原本部発第238号
令和7年6月26日

伊方発電所原子力事業者防災業務計画の読み替えについて

伊方発電所原子力事業者防災業務計画 読み替え表（令和7年7月1日より適用）

規程名称：伊方発電所原子力事業者防災業務計画（1／7）

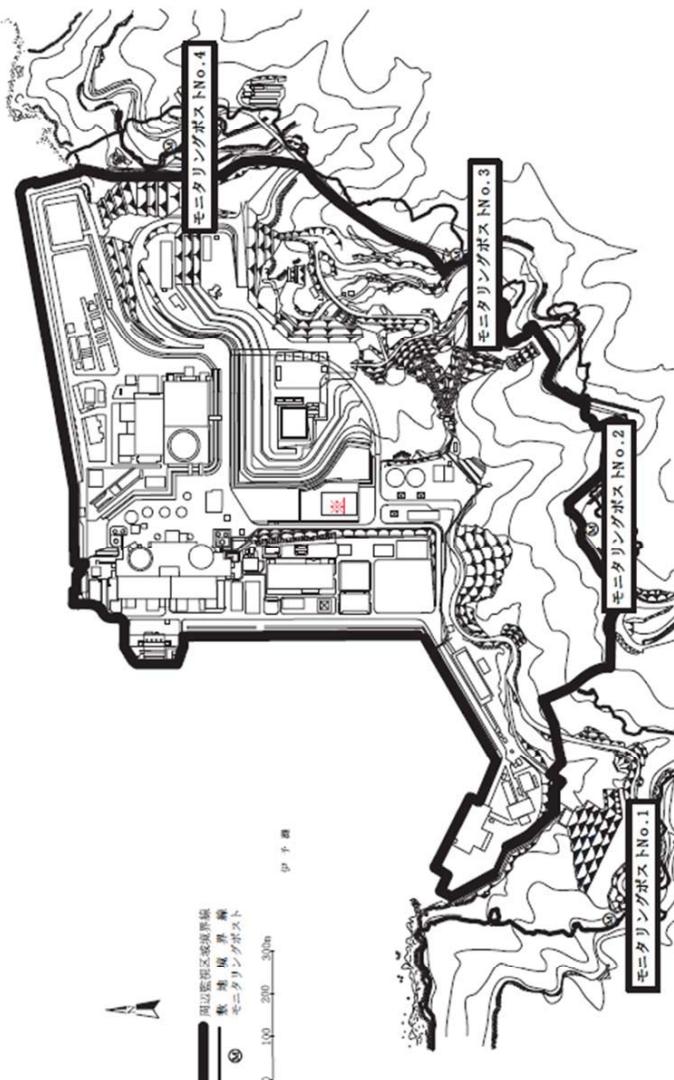
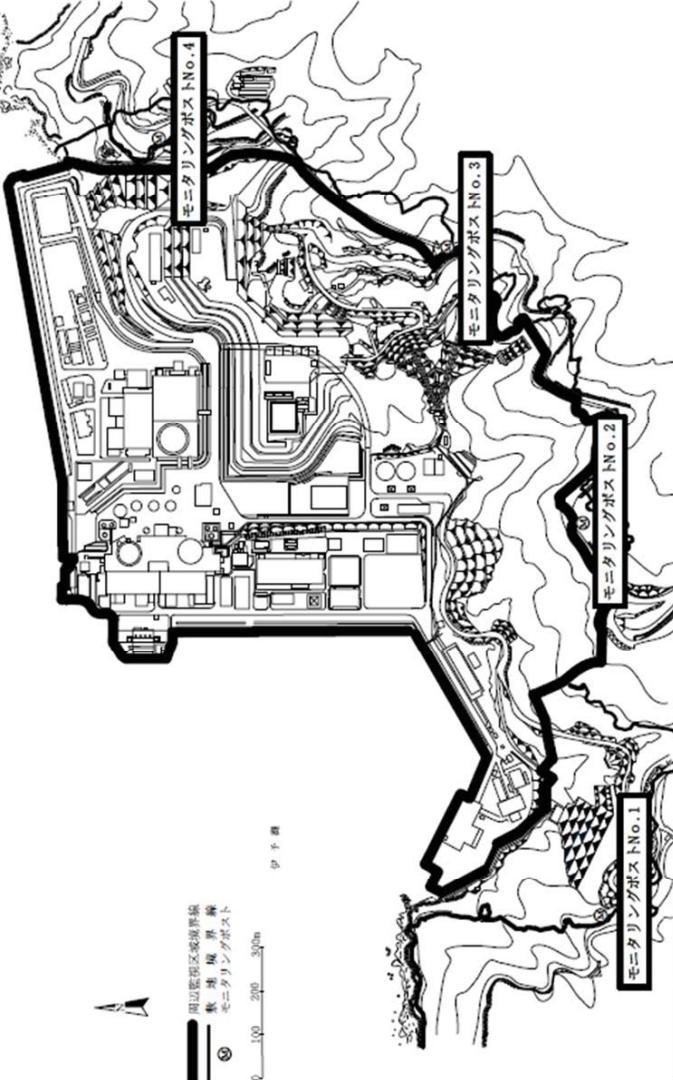
修 正 前	修 正 後	理 由																				
 <p>別図2-17 発電所敷地境界付近の放射線測定設備</p> <table border="1"> <thead> <tr> <th>分類</th> <th>検出器種類</th> <th>計測範囲</th> <th>個 数</th> <th>定検頻度</th> </tr> </thead> <tbody> <tr> <td>発電所の敷地 境界付近の放 射線測定設備</td> <td>シチーフィン/検出器 電離室</td> <td>1~10⁴μSv/h 10⁵~10⁶μSv/h</td> <td>4 4</td> <td>1回/年</td> </tr> </tbody> </table> <p>注・使用済燃料乾式貯蔵施設の運用開始以後適用する。</p>	分類	検出器種類	計測範囲	個 数	定検頻度	発電所の敷地 境界付近の放 射線測定設備	シチーフィン/検出器 電離室	1~10 ⁴ μSv/h 10 ⁵ ~10 ⁶ μSv/h	4 4	1回/年	 <p>別図2-17 発電所敷地境界付近の放射線測定設備</p> <table border="1"> <thead> <tr> <th>分類</th> <th>検出器種類</th> <th>計測範囲</th> <th>個 数</th> <th>定検頻度</th> </tr> </thead> <tbody> <tr> <td>発電所の敷地 境界付近の放 射線測定設備</td> <td>シチーフィン/検出器 電離室</td> <td>1~10⁴μSv/h 10⁵~10⁶μSv/h</td> <td>4 4</td> <td>1回/年</td> </tr> </tbody> </table>	分類	検出器種類	計測範囲	個 数	定検頻度	発電所の敷地 境界付近の放 射線測定設備	シチーフィン/検出器 電離室	1~10 ⁴ μSv/h 10 ⁵ ~10 ⁶ μSv/h	4 4	1回/年	<p>使用済燃料乾式貯蔵施設の一部使用承認に伴う読み替え</p>
分類	検出器種類	計測範囲	個 数	定検頻度

規程名称：伊方発電所原子力事業者防災業務計画（2／7）

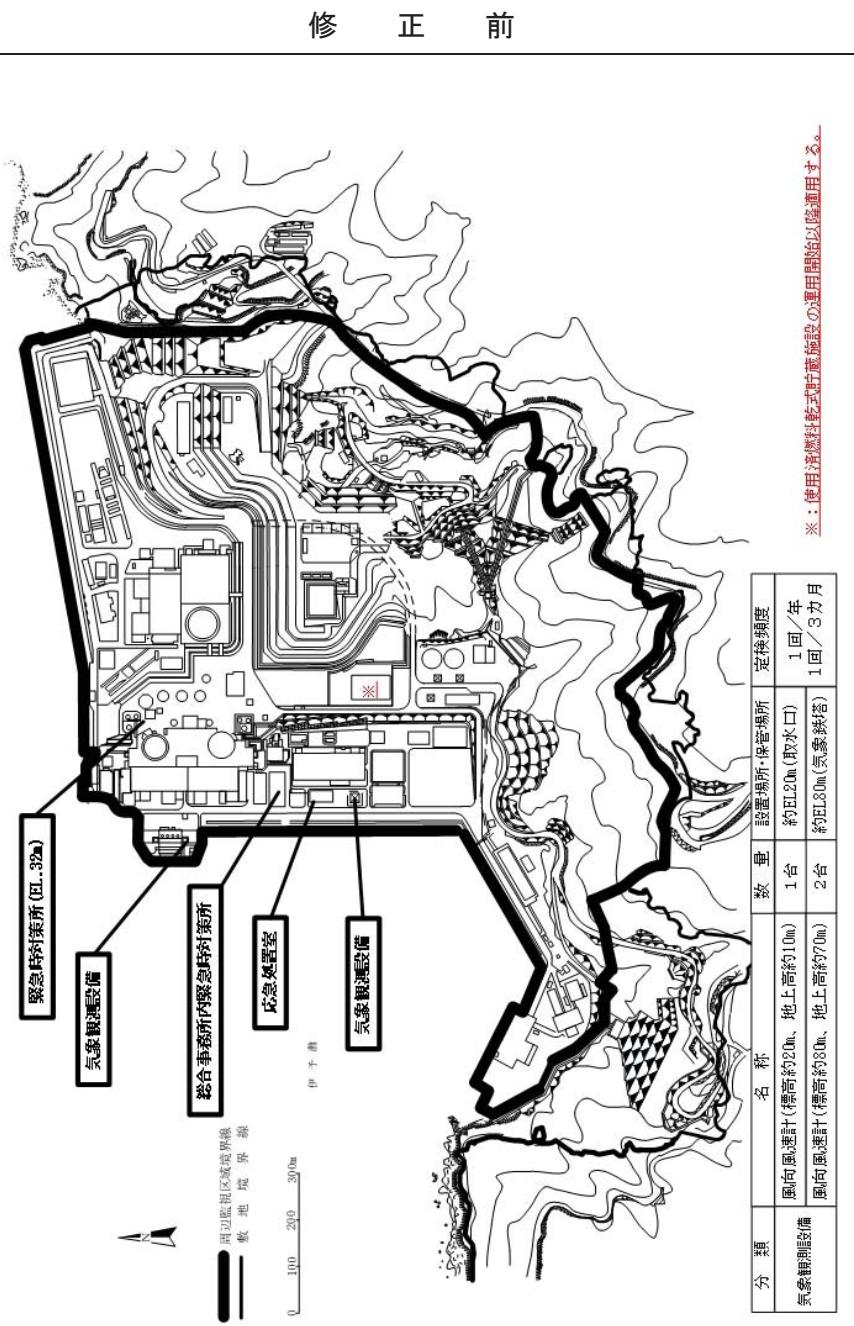
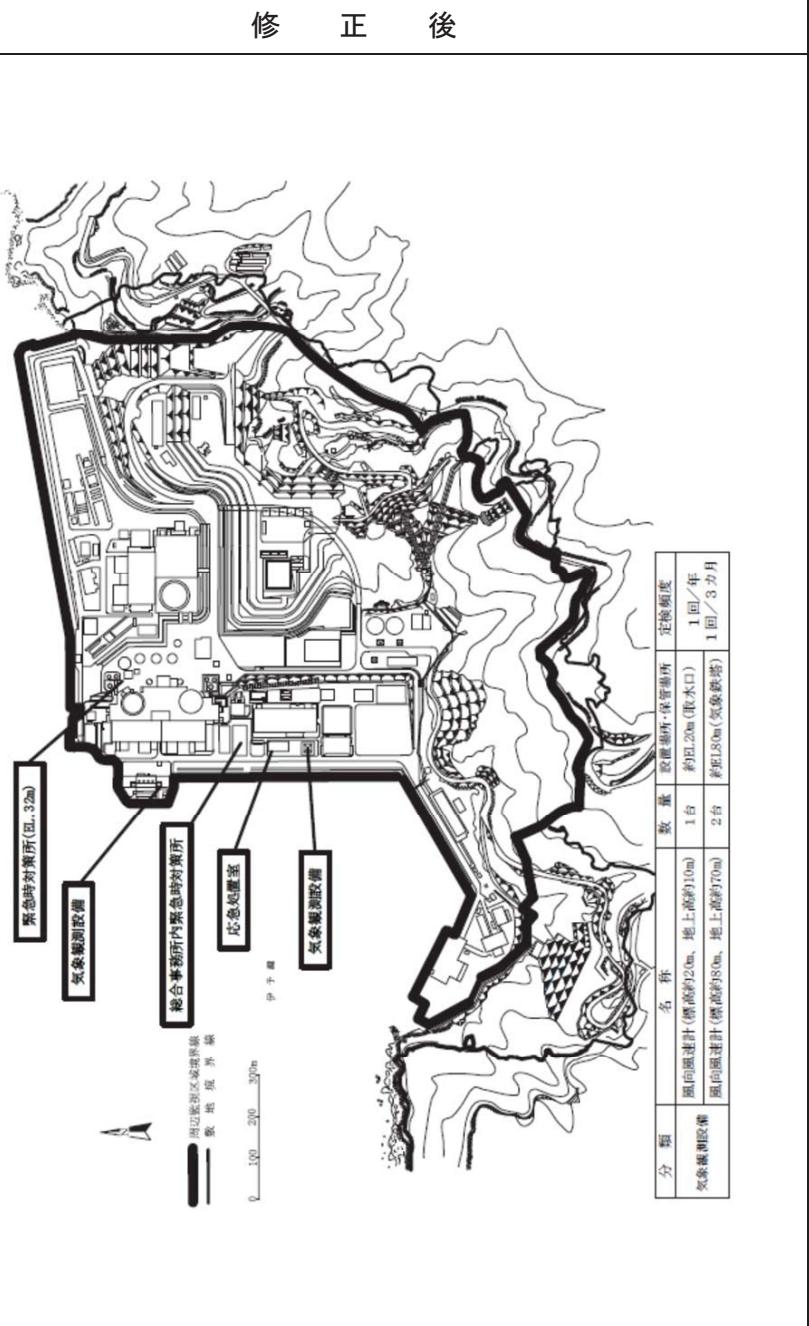
修 正 前	修 正 後	理 由
		使用済燃料乾式貯蔵施設の一部使用承認に伴う読み替え

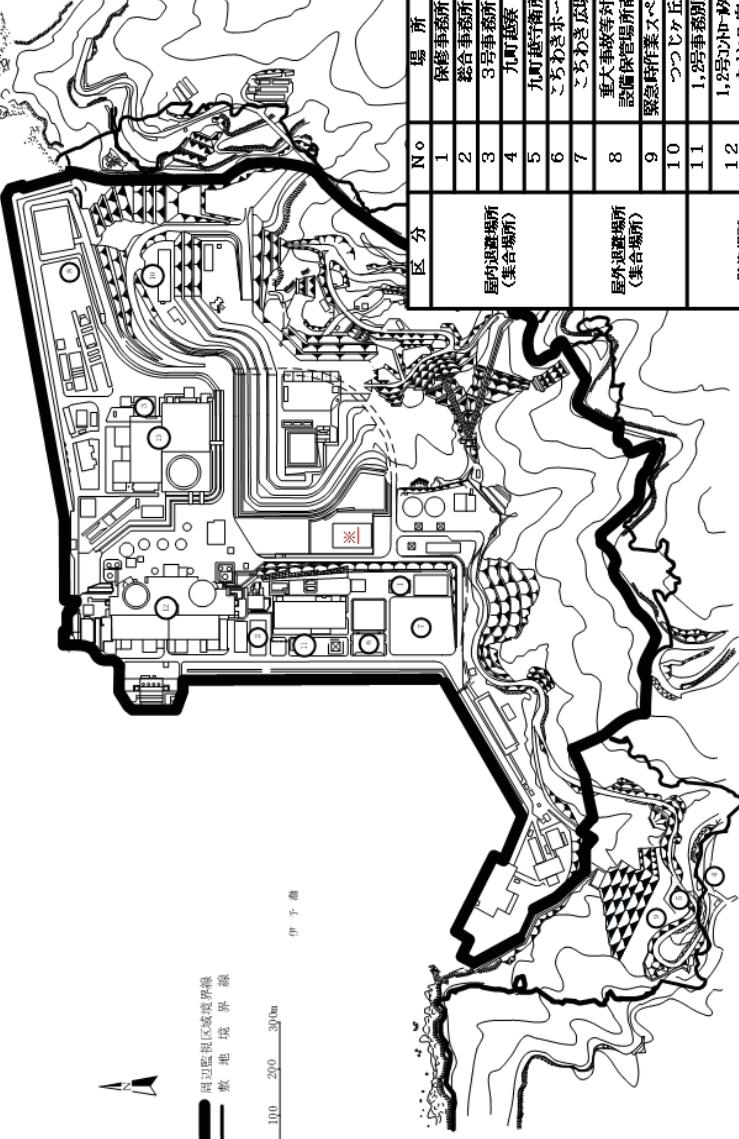
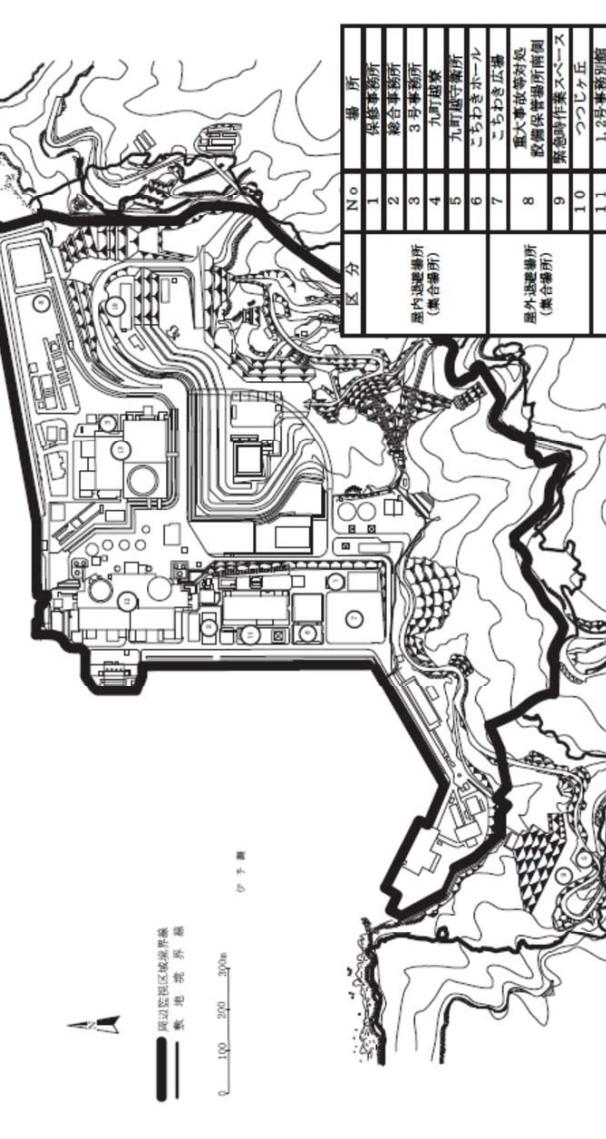
修 正 前	修 正 後	理 由																										
 <p>別図2-19 発電所内の緊急時対策所および応急処置室等</p> <p>周辺監視区域境界線 敷 地 縁 線 0 100 200 300m 市 予 済</p> <p>緊急時対策所 (EL-32a) 気象観測設備 総合事務所内緊急時対策所 応急処置室 気象観測設備</p> <p>※：運用済燃料乾式貯蔵施設の運用開始以後適用する。</p> <table border="1"> <thead> <tr> <th>分類</th> <th>名 称</th> <th>数 量</th> <th>設置場所・保管場所</th> <th>定検頻度</th> </tr> </thead> <tbody> <tr> <td>風向・風速計(標高約21m、地上高約10m)</td> <td>1台</td> <td>約EL20m(取水口)</td> <td>1回／年</td> </tr> <tr> <td>気象録測設備</td> <td>2台</td> <td>約EL80m(気象録塔)</td> <td>1回／3ヶ月</td> </tr> </tbody> </table>	分類	名 称	数 量	設置場所・保管場所	定検頻度	風向・風速計(標高約21m、地上高約10m)	1台	約EL20m(取水口)	1回／年	気象録測設備	2台	約EL80m(気象録塔)	1回／3ヶ月	 <p>別図2-19 発電所内の緊急時対策所および応急処置室等</p> <p>周辺監視区域境界線 敷 地 縁 線 0 100 200 300m 市 予 済</p> <p>緊急時対策所 (EL-32a) 気象観測設備 総合事務所内緊急時対策所 応急処置室 気象観測設備</p> <table border="1"> <thead> <tr> <th>分 類</th> <th>名 称</th> <th>数 量</th> <th>設置場所・保管場所</th> <th>定 検 頻 度</th> </tr> </thead> <tbody> <tr> <td>風向風速計(標高約24m、地上高約10m)</td> <td>1台</td> <td>約EL20m(取水口)</td> <td>1回／年</td> </tr> <tr> <td>気象録測設備</td> <td>2台</td> <td>約EL80m(気象録塔)</td> <td>1回／3ヶ月</td> </tr> </tbody> </table>	分 類	名 称	数 量	設置場所・保管場所	定 検 頻 度	風向風速計(標高約24m、地上高約10m)	1台	約EL20m(取水口)	1回／年	気象録測設備	2台	約EL80m(気象録塔)	1回／3ヶ月	<p>使用済燃料乾式貯蔵施設の一部使用承認に伴う読み替え</p>

規程名称：伊方発電所原子力事業者防災業務計画（4／7）

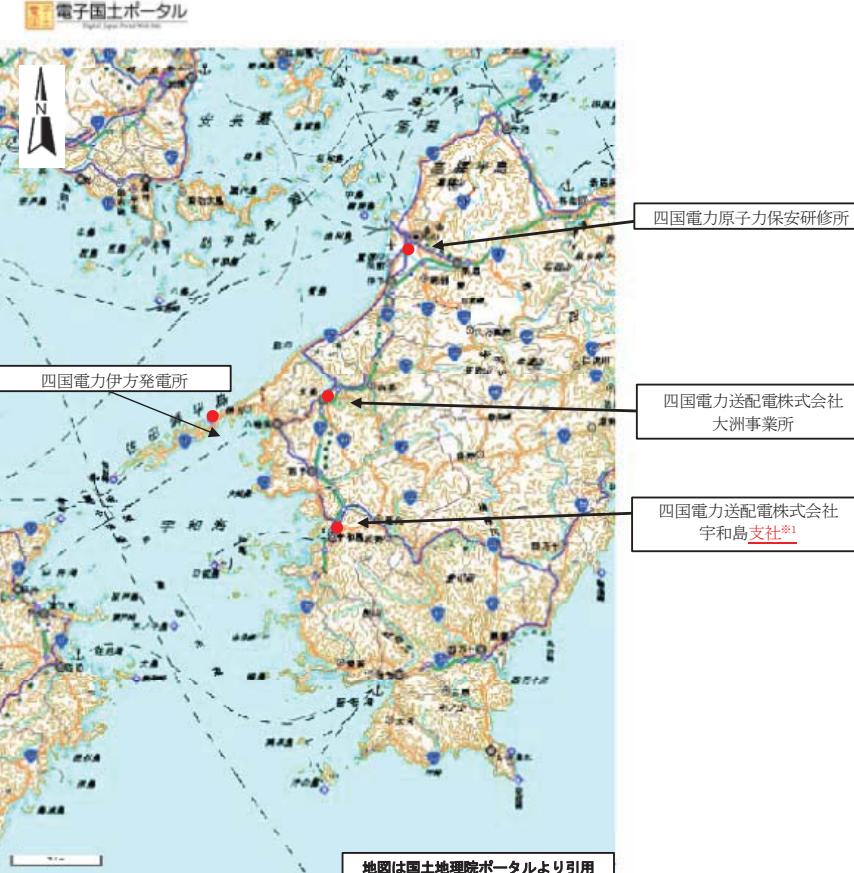
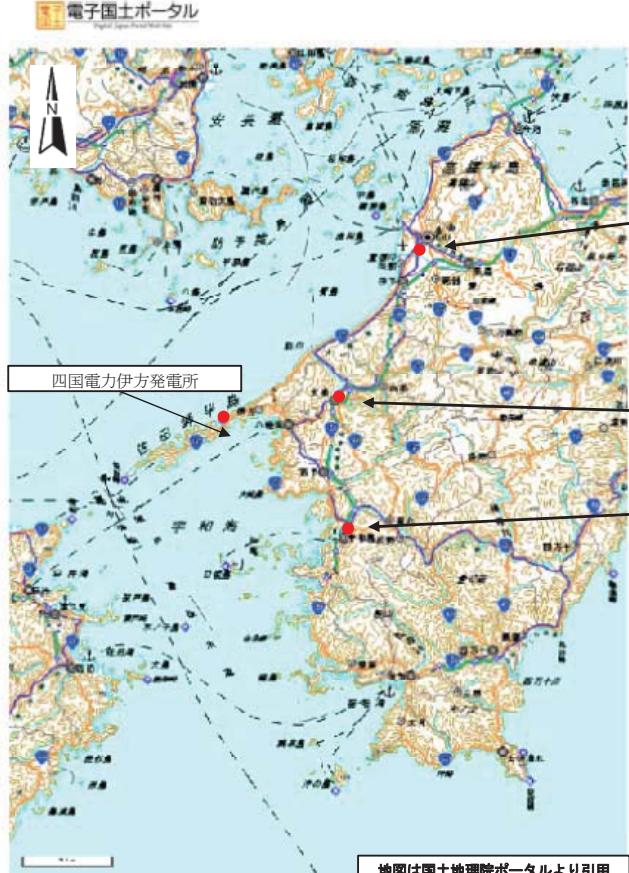
修正前	修正後	理由																																																																																				
 <table border="1"> <thead> <tr> <th>場所</th> <th>No.</th> <th>区分</th> </tr> </thead> <tbody> <tr> <td>保警事務所</td> <td>1</td> <td>屋内退避場所 (集合場所)</td> </tr> <tr> <td>総合事務所</td> <td>2</td> <td></td> </tr> <tr> <td>3号事務所</td> <td>3</td> <td></td> </tr> <tr> <td>九町職守室</td> <td>4</td> <td>屋外退避場所 (集合場所)</td> </tr> <tr> <td>九町職守室</td> <td>5</td> <td></td> </tr> <tr> <td>こうねきホール</td> <td>6</td> <td></td> </tr> <tr> <td>こうわき広場</td> <td>7</td> <td></td> </tr> <tr> <td>重大事故等対応 設備保管場所南側</td> <td>8</td> <td></td> </tr> <tr> <td>緊急時作業スペース</td> <td>9</td> <td></td> </tr> <tr> <td>つじヶ丘</td> <td>10</td> <td></td> </tr> <tr> <td>1,2号事務別館</td> <td>11</td> <td></td> </tr> <tr> <td>1,2号冷却塔 外部ケーブル</td> <td>12</td> <td></td> </tr> <tr> <td>3号出入管理室 外部ケーブル</td> <td>13</td> <td>除染場所</td> </tr> </tbody> </table> <p>※：使用済燃料乾式貯蔵施設の運用開始以降適用する。</p>	場所	No.	区分	保警事務所	1	屋内退避場所 (集合場所)	総合事務所	2		3号事務所	3		九町職守室	4	屋外退避場所 (集合場所)	九町職守室	5		こうねきホール	6		こうわき広場	7		重大事故等対応 設備保管場所南側	8		緊急時作業スペース	9		つじヶ丘	10		1,2号事務別館	11		1,2号冷却塔 外部ケーブル	12		3号出入管理室 外部ケーブル	13	除染場所	 <table border="1"> <thead> <tr> <th>場所</th> <th>No.</th> <th>区分</th> </tr> </thead> <tbody> <tr> <td>保警事務所</td> <td>1</td> <td>屋内退避場所 (集合場所)</td> </tr> <tr> <td>総合事務所</td> <td>2</td> <td></td> </tr> <tr> <td>3号事務所</td> <td>3</td> <td></td> </tr> <tr> <td>九町職守室</td> <td>4</td> <td>屋外退避場所 (集合場所)</td> </tr> <tr> <td>九町職守室</td> <td>5</td> <td></td> </tr> <tr> <td>こうねきホール</td> <td>6</td> <td></td> </tr> <tr> <td>こうわき広場</td> <td>7</td> <td></td> </tr> <tr> <td>重大事故等対応 設備保管場所南側</td> <td>8</td> <td></td> </tr> <tr> <td>緊急時作業スペース</td> <td>9</td> <td></td> </tr> <tr> <td>つじヶ丘</td> <td>10</td> <td></td> </tr> <tr> <td>1,2号事務別館</td> <td>11</td> <td></td> </tr> <tr> <td>1,2号冷却塔 外部ケーブル</td> <td>12</td> <td></td> </tr> <tr> <td>3号出入管理室 外部ケーブル</td> <td>13</td> <td>除染場所</td> </tr> </tbody> </table>	場所	No.	区分	保警事務所	1	屋内退避場所 (集合場所)	総合事務所	2		3号事務所	3		九町職守室	4	屋外退避場所 (集合場所)	九町職守室	5		こうねきホール	6		こうわき広場	7		重大事故等対応 設備保管場所南側	8		緊急時作業スペース	9		つじヶ丘	10		1,2号事務別館	11		1,2号冷却塔 外部ケーブル	12		3号出入管理室 外部ケーブル	13	除染場所	<p>使用済燃料乾式貯蔵施設の一部使用承認に伴う読み替え</p>
